Vorhabenbezogener Bebauungsplan Nr. 32 der Stadt Uetersen,
Beteiligung der Behörden und sonstigen Träger öffentlicher Belange, sowie der Nachbarkommunen – öffentliche Auslegung

Stadt Uetersen, Vorhabenbezogener Bebauungsplan Nr. 32, Beteiligung der Behörden und sonstigen Träger öffentlicher Belange, sowie der Nachbarkommunen – öffentliche Auslegung - Auswertung der Stellungnahmen zum Entwurf –	
Ohne Anregungen und Bedenken	
Behörden und sonstige Träger öffentlicher Belange	
Ericsson Services GmbH , Prinzenallee 21, 40549 Düsseldorf, Stellungnahme vom 11.11.2020	
Wasserverband Pinnau-Bilsbek-Gronau , Mühlenweg 2, 25494 Borstel-Hohenraden, Stellungnahme vom 09.11.2020	
AZV Südholstein , Postfach 1164, 25487 Holm, Stellungnahme vom 08.09.2020, eingegangen am 13.11.2020	
Landwirtschaftskammer Schleswig-Holstein , Grüner Kamp 15-17, 24768 Rendsburg, mit Schreiben vom 17.11.2020 mitgeteilt, dass eine weitere Beteiligung am Verfahren nicht erforderlich ist.	
Gebäudemanagement Schleswig-Holstein AöR , Gartenstraße 6, 24103 Kiel, Stellungnahme vom 20.11.2020	
Handwerkskammer Lübeck , Breite Straße 10/12, 23552 Lübeck, Stellungnahme vom 25.11.2020

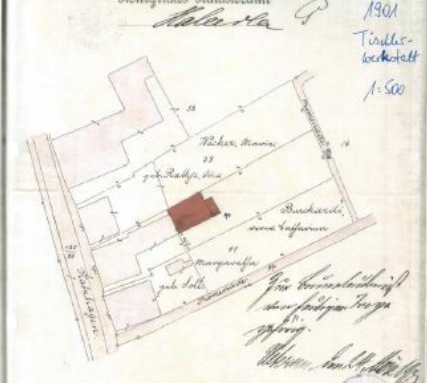
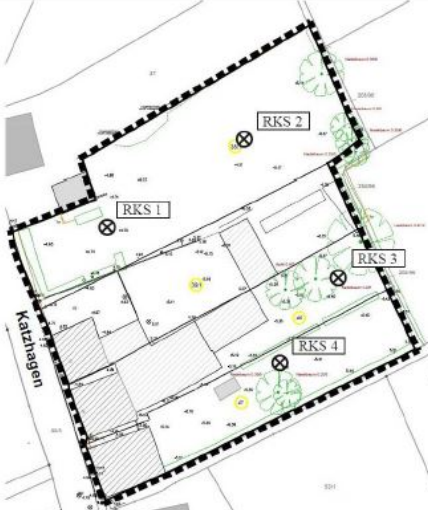
Für den Wirkungspfad Boden-Mensch ergaben sich folgende Analyseergebnisse und Empfehlungen:

In allen Oberbodenmischproben wurden leicht erhöhte bis erhöhte PAK-Gehalte (Polzyklische Aromatische Kohlenwasserstoffe) festgestellt. In 2 Mischproben wurden erhöhte Benzo[a]pyren-Gehalte festgestellt. Die festgestellten Werte überschritten den Prüfwert für das Nutzungsszenario "Kinderspielflächen" und "Wohngebiete". Alle anderen untersuchten Schadstoffgehalte (PCB, Arsen, Schwermetalle, MKW und Cyanide) unterschritten die relevanten Prüfwerte. Im Rahmen der weiteren Bodenarbeiten (Herstellung von Grünflächen, Gartenflächen, Kinderspielflächen) wird aufgrund der ermittelten Gefährdungssituation empfohlen, den anstehenden Boden um mindestens 0,5 m abzutragen und gegen schadstofffreien Oberboden auszutauschen. In Bereichen in denen mit einer Grabtätigkeit zu rechnen ist (Bspw. Kinderspielflächen) ist vor dem Bodenaufbau ein Geovlies einzulegen.

Im Rahmen der weiteren Abstimmung mit der Unteren Bodenschutzbehörde des Kreises Pinneberg wurde vom Sachverständigen-Ring Dipl.-Ing. H.-U. Mücke GmbH eine "Orientierende Bodenuntersuchung zum Ausschluss einer Gefährdung über den Wirkungspfad Boden-Mensch und Boden-Grundwasser (bei einer Versickerung von Oberflächenwasser)" erstellt. Dabei wurden im Bereich der geplanten Versickerungsmulden- und Rigolen Kleinrammbohrungen und anschließend Analysen von Bodenmischproben durchgeführt.
